NAZWA OBIEKTU BUDOWLANEGO	PRZEBUDOWA WEWNĘTRZNEJ INSTALACJI HYDRANTOWEJ W SZKOLE PODSTAWOWEJ W ZAPOLICACH		
ADRES OBIEKTU BUDOWLANEGO	98-161 ZAPOLICE, UL. GŁÓWNA 19 DZ. NR 228/2 OBRĘB 0019 ZAPOLICE		
TYTUŁ RYSUNKU	RZUT PARTERU - INSTALACJA HYDRANTOWA P.POŻ.		
IMIĘ I NAZWISKO PROJEKTANTA	mgr inż. Ryszard Antczak	PODPIS PROJEKTANTA 	SKALA RYS. 1:100
NR UPRAWNIEŃ BUDOWLANYCH	788/88/89/93 ŁOD/IS/3309/03		
DATA SPORZĄDZENIA	MAJ 2026	PODPIS PROJEKTANTA SPRAWDZAJĄCEGO 	NUMER RYS. S-2
IMIĘ I NAZWISKO SPRAWDZAJĄCEGO			
NR UPRAWNIEŃ BUDOWLANYCH			
DATA SPRAWDZENIA

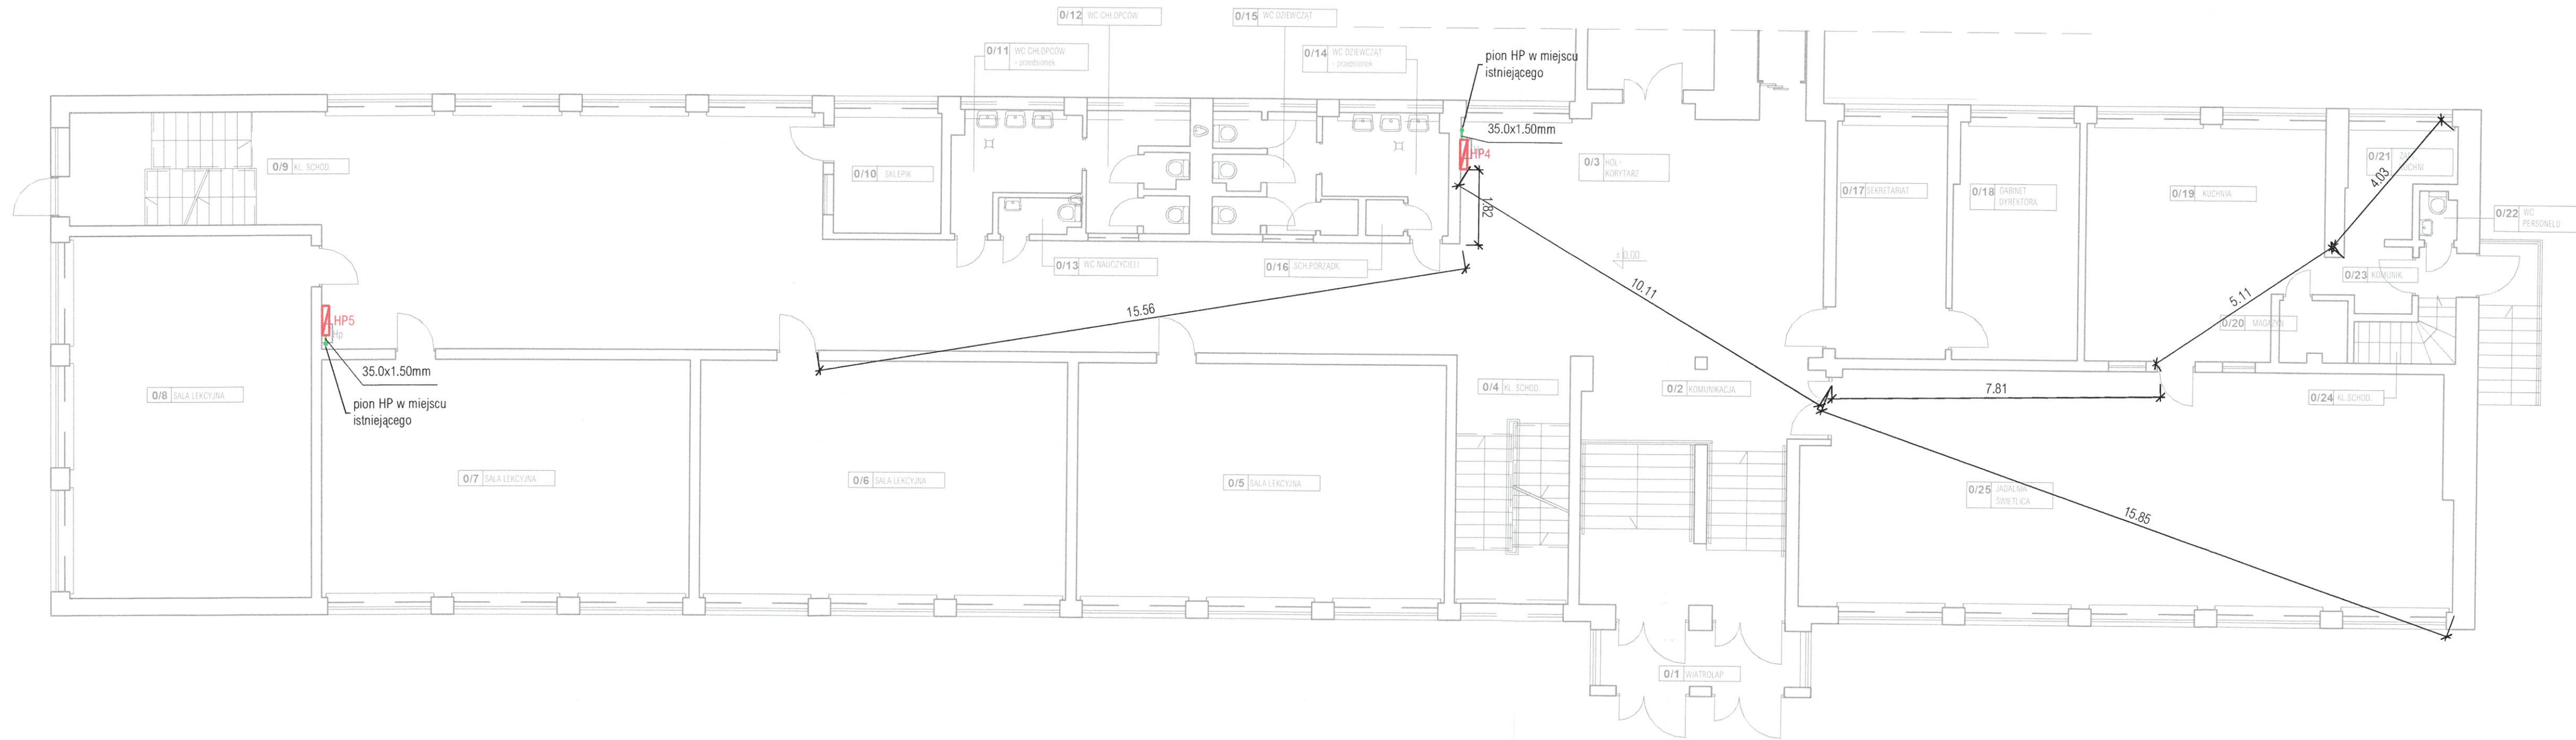
RZECZOZNAWCA DO SPRAW ZABEZPIECZEŃ
PRZECIWPÓŻAROWYCH
mgr inż. Wiesław Grzybowski, Nr upr. 538/2011
14.05.2026
(data i podpis)
Zgodność projektu z wymaganiami
ochrony przeciwpożarowej
stwierdzam
bez uwag* z uwagami*
- dotyczą HP 25
Grzybowski H.
